PROJEKT OBJEKTU OBČANSKÉHO VYBAVENÍ NA ÚROVNI DOKUMENTACE KE STAVEBNÍMU POVOLENÍ VČETNĚ ZÁSTAVBOVÉ STUDIE VYBRANÝCH POZEMKŮ

Bc. Veronika Jurková

DOPLŇUJÍCÍ DOTAZY- OD VEDOUCÍHO DP

DOPLŇUJÍCÍ DOTAZY – OD Oponenta DP

PŮDORYS 2.NP

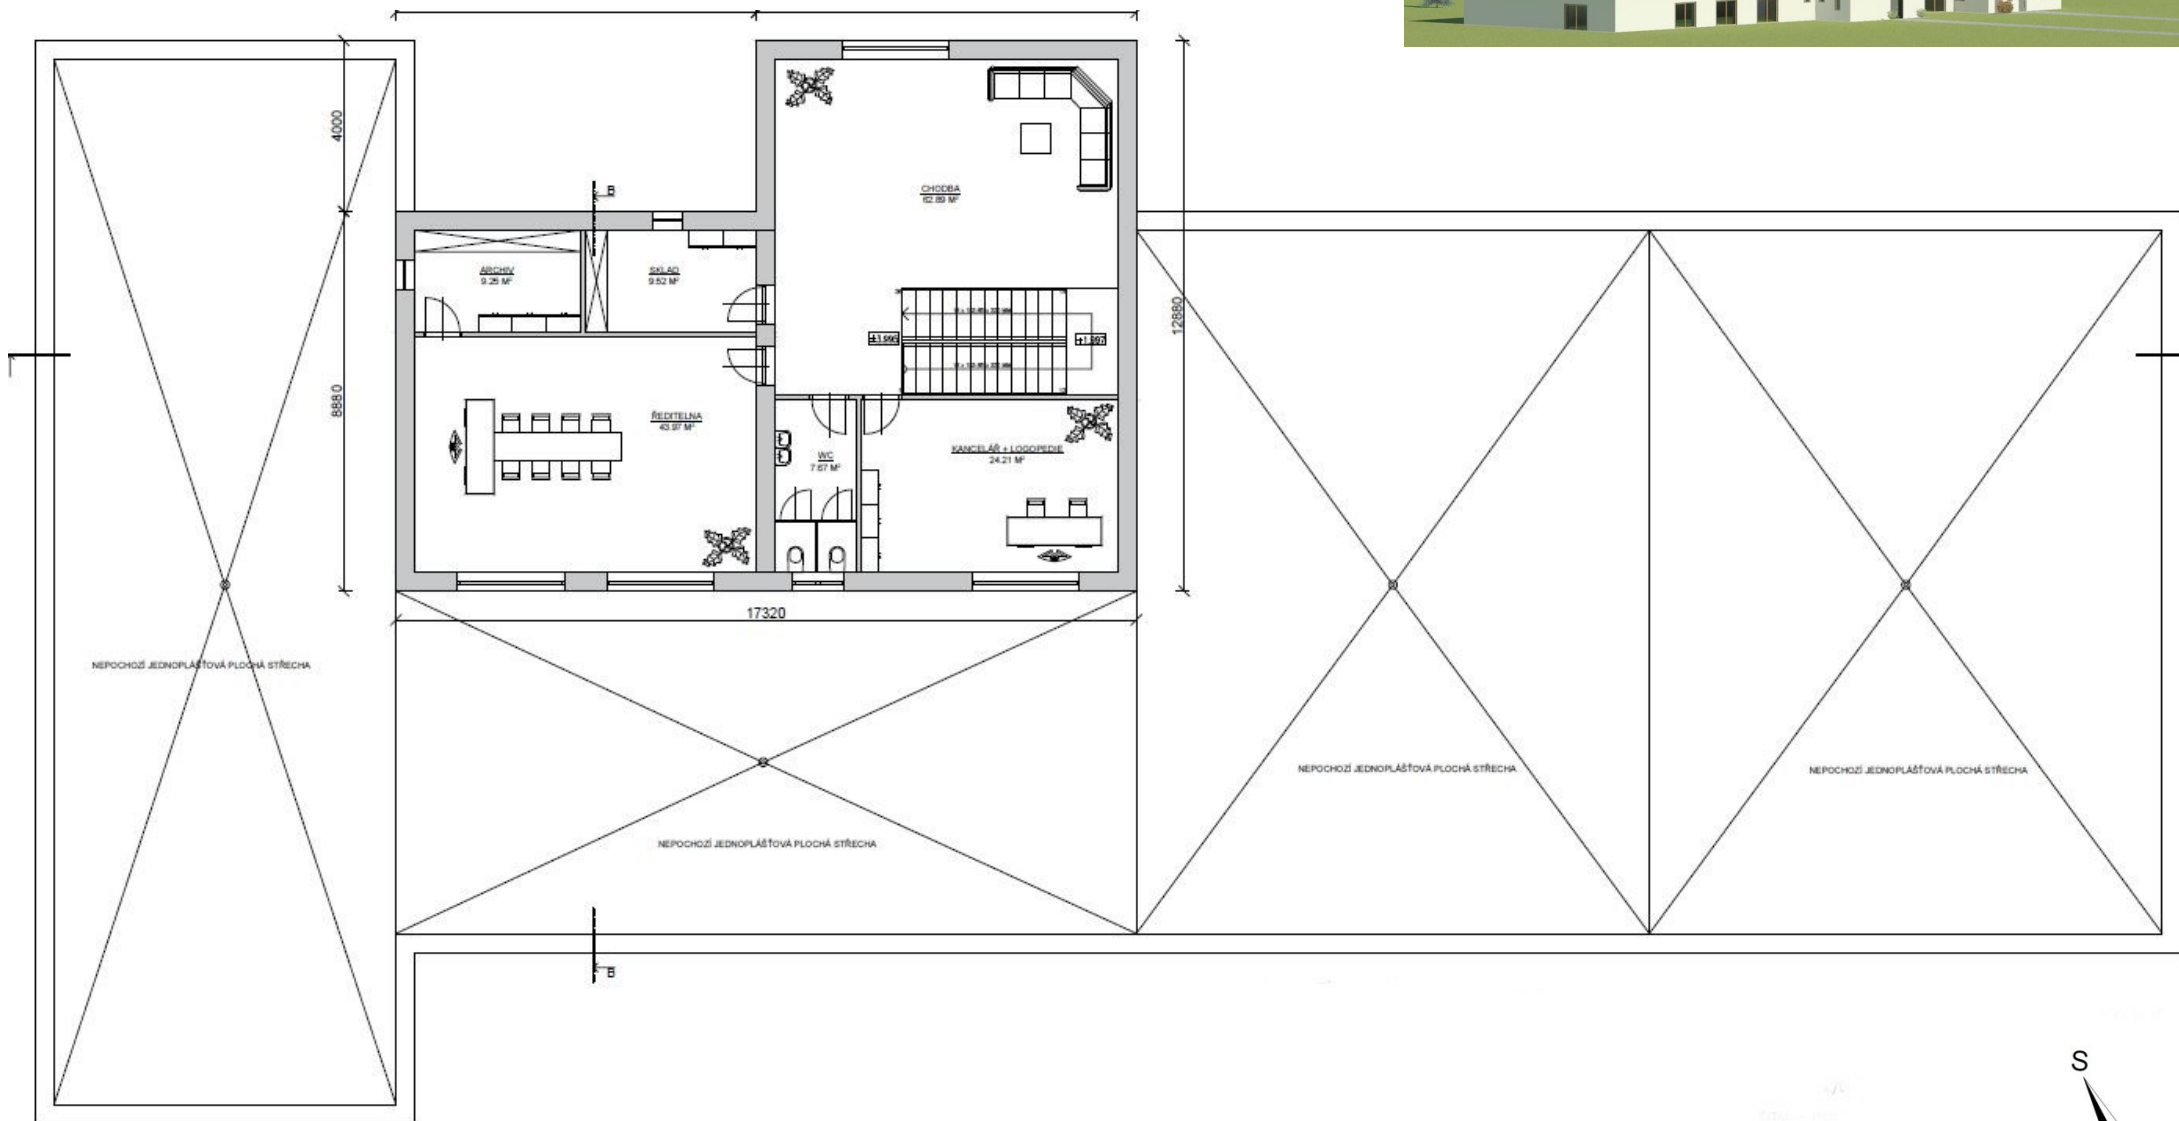
- Můžete objasnit, jak bude řešen detail (ukončení, napojení) okna ve 2.NP č.m. 2.03 (výška parapetu=0=+3.995m) a KCE střechy, která v nejvyšším bodě u tohoto okna má +4.370m?

Chyba -> zvýšení parapetu o 200mm nad nejvyšší bod střechy

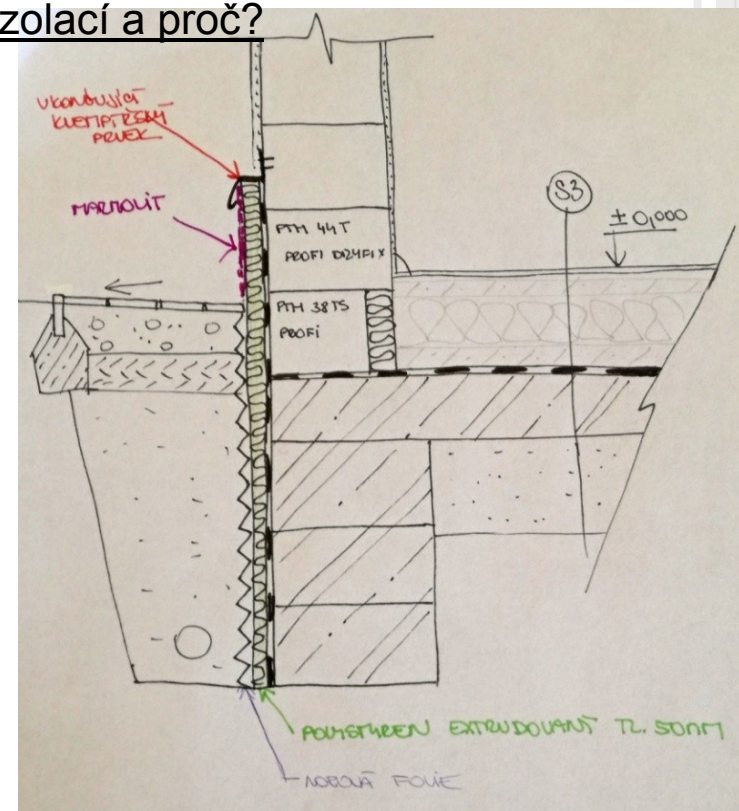
- Lze dekorativní omítku Marmolit dávat do přímého kontaktu s hydroizolací a proč?

-nelze -> *nedržela by*
